**COLLEGAMENTO DA DERIVAZIONE PER MARATEA AD  
ALLACCIAMENTO COMUNE DI TORTORA DN 250 (10"), DP 75 bar  
nel comune di Lauria (PZ)**

**STUDIO PRELIMINARE AMBIENTALE**  
(ai sensi dell'art. 19 del D.Lgs. 152/2006 e ss.mm.ii.)

**APPROFONDIMENTI TEMATICI RELATIVI ALLA RICHIESTA DEL  
MINISTERO DELL'AMBIENTE E DELLA TUTELA DEL TERRITORIO E DEL  
MARE DEL 13/05/2020 (prot. 34325)**

Fig. 2/A – Alternative di tracciato: direttrice non ottimizzata (linea azzurra), direttrice ottimizzata (linea rossa), metanodotto esistente (linea verde)

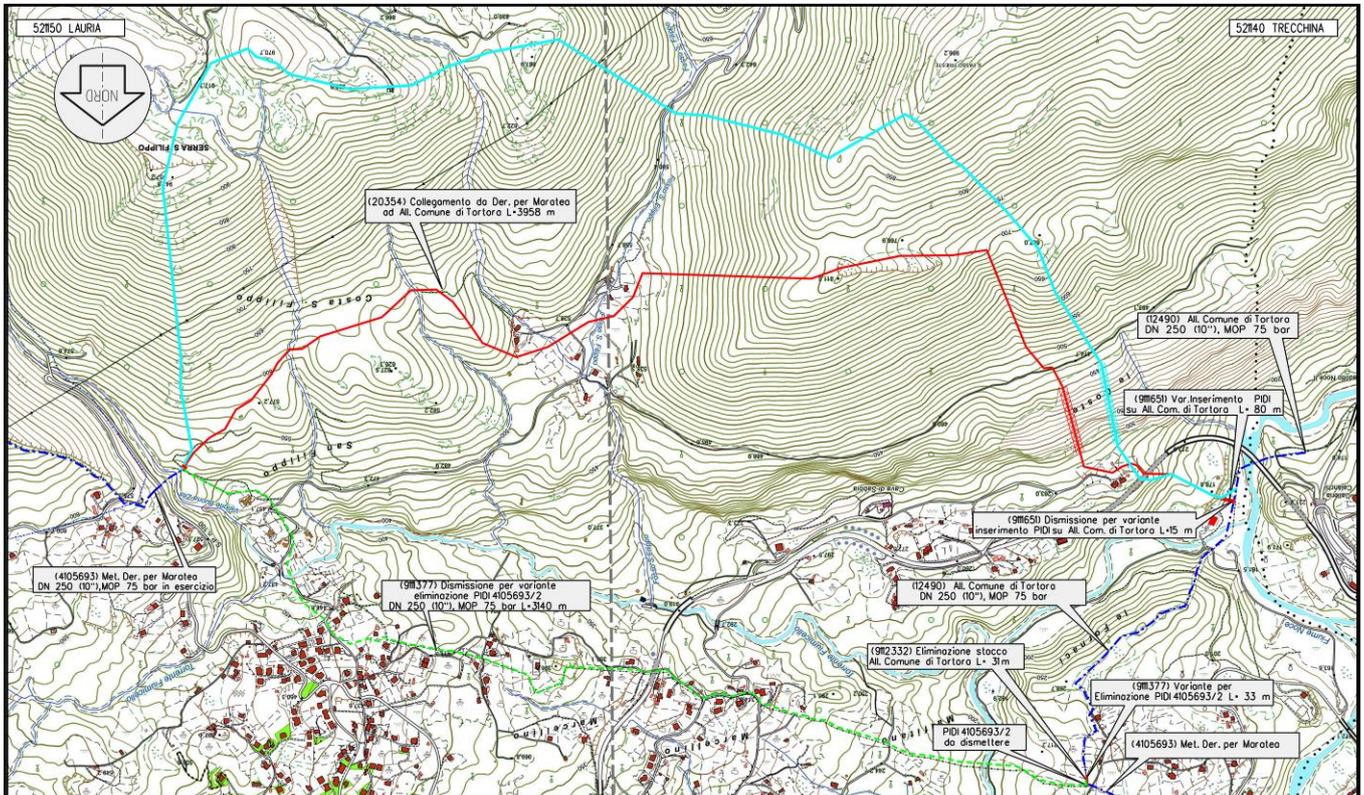
2) *"Analisi delle Alternative: Rafforzare la documentazione dello Studio di Impatto Ambientale con una descrizione delle alternative possibili, adeguate al progetto e alle sue caratteristiche specifiche, compresa l'alternativa zero; la descrizione dello stato attuale dell'ambiente (scenario di base) e della sua probabile evoluzione in caso di mancata attuazione del progetto con la descrizione degli impatti ambientali derivanti dalla vulnerabilità del progetto ai rischi di gravi incidenti e/o calamità"*.

Di seguito si sintetizzano le caratteristiche tecniche dell'alternativa di tracciato individuata e della relativa ottimizzazione con gli stralci planimetrici (Figura 2/A):

Nella definizione del tracciato di progetto (linea rossa) non è stato possibile sfruttare il corridoio tecnologico esistente (linea verde), ponendosi in parallelismo con il metanodotto in esercizio, a causa della presenza di aree soggette a movimenti gravitativi in atto o potenziali e alla presenza di diverse aree urbanizzate. Le aree attraversate dalla dismissione, infatti, sono perimetrate come “rischio molto elevato” (R4), “rischio elevato” (R3) e rischio moderato (R1) dal Piano Stralcio per l’Assetto Idrogeologico.

La variante definitiva rappresenta l’unica direttrice possibile viste le condizioni geomorfologiche delle aree prossime al metanodotto esistente. La scelta progettuale è stata il risultato di una serie di ottimizzazioni dettate dai seguenti motivi:

- riduzione della lunghezza complessiva;
- pendenze minori e riduzione delle quote di posa (si passa dai 900 m s.l.m. circa della direttrice non ottimizzata, ai 640 m s.l.m. circa della direttrice ottimizzata sulla Serra San Filippo e agli 800 m s.l.m. circa sul Monte Messina);
- accessibilità alle aree di cantiere non critica, ad eccezione di quella sul Monte Messina.

Fig. 3/A– Stralcio cartografico dell'interferenza della variante in progetto (linea rossa) e del metanodotto da dismettere (linea verde) con il Piano di Gestione del Rischio di Alluvioni (P.G.R.A.) (in verde le aree a rischio R1 e in giallo le aree a rischio R2)

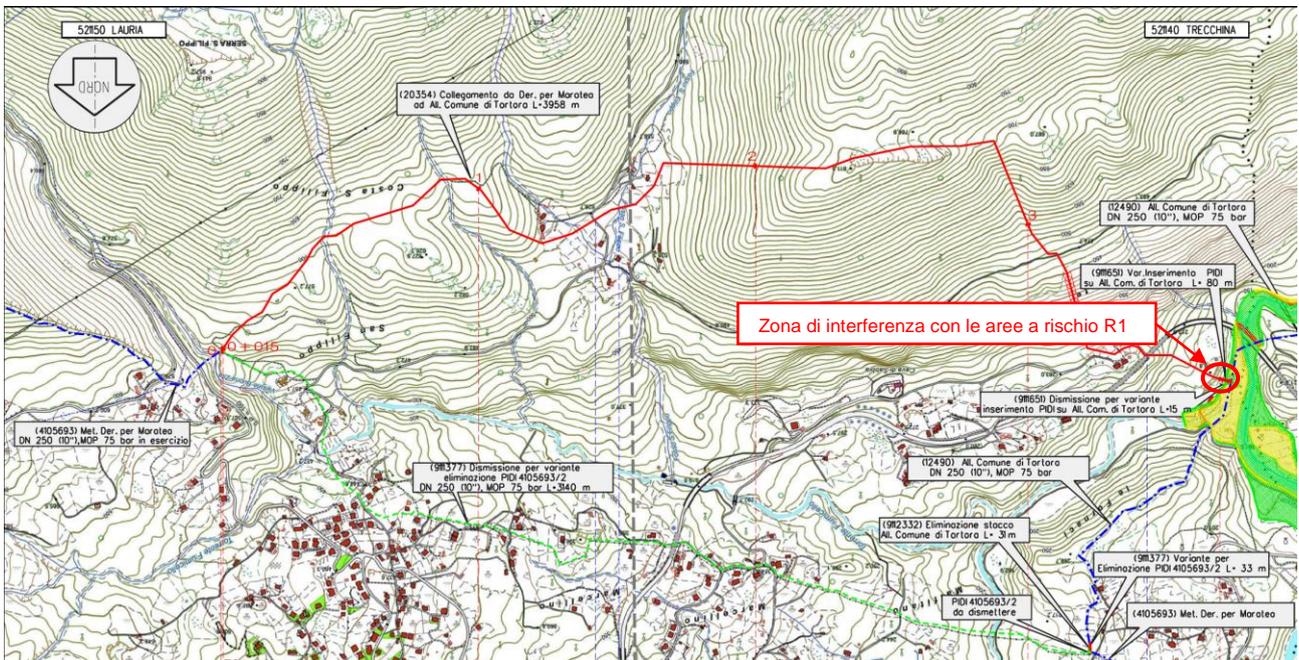
3) "Riesame dei vincoli: il documento relativo ai vincoli di pianificazione e progettazione con particolare riferimento al Piano di Bacino".

In base al "*Piano di Gestione del Rischio di Alluvioni (P.G.R.A.)*" redatto dal Distretto idrografico Appennino Meridionale, la presenza di aree a rischio di inondazione si riscontra sul fiume Noce.

Tuttavia, la linea in progetto, che sarà totalmente interrata, interesserà solo per un breve tratto di 50 m l'area a rischio inondazione, e l'impianto P.I.D.I., realizzato in corrispondenza del ricollegamento della variante in progetto con il metanodotto esistente "All. comune di Tortora", verrà realizzato al di fuori di tali aree, così da non risultare incompatibile con le prescrizioni previste per tali aree.

Fig. 5/A – Individuazione su C.T.R. del tratto in raise boring. Sono inoltre indicati in rosso la variante, in verde la dismissione e in blu il metanodotto esistente.

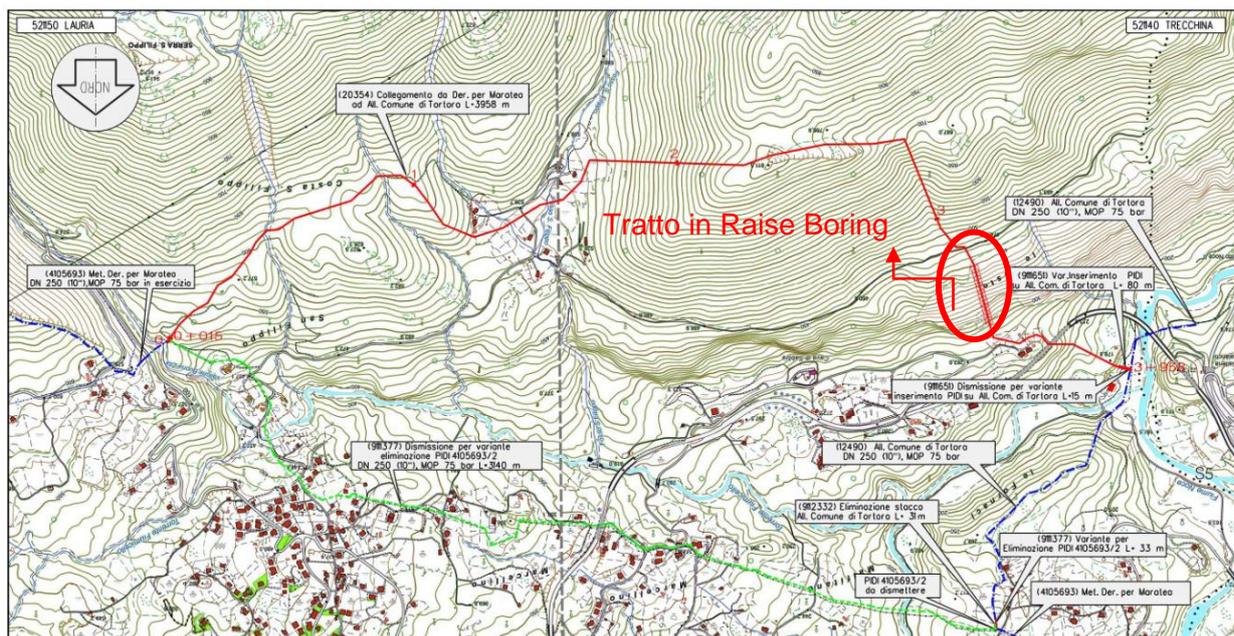
5) "Tecniche di posa: dettagliare ulteriormente le modalità di realizzazione dell'intervento in località Le Coste con la tecnica del raise boring. In particolare illustrare come si intenda trattare la tratta in galleria al termine delle lavorazioni e come si intendano assicurare gli aspetti di sicurezza e tutela dell'ambiente post operam".

Per consentire la posa della variante lungo il versante settentrionale del Monte Messina e superare particolari elementi morfologici quali quelli che si presentano in località "le Coste", dove le pendenze sono molto elevate per procedere con uno scavo a cielo aperto, e visto anche la presenza di speroni rocciosi e una fitta vegetazione, una parte del tracciato (come già evidenziato nell'elaborato dello "Screening Ambientale") verrà realizzato con l'impiego di "Raise Borer" (tecnologia "Trenchless") abbinata alla realizzazione di una galleria orizzontale.

Si precisa che il tracciato in progetto rappresenta il risultato di un processo complessivo di ottimizzazione, in quanto basato su scelte che permettono una minimizzazione delle interferenze dell'opera con l'ambiente naturale circostante.
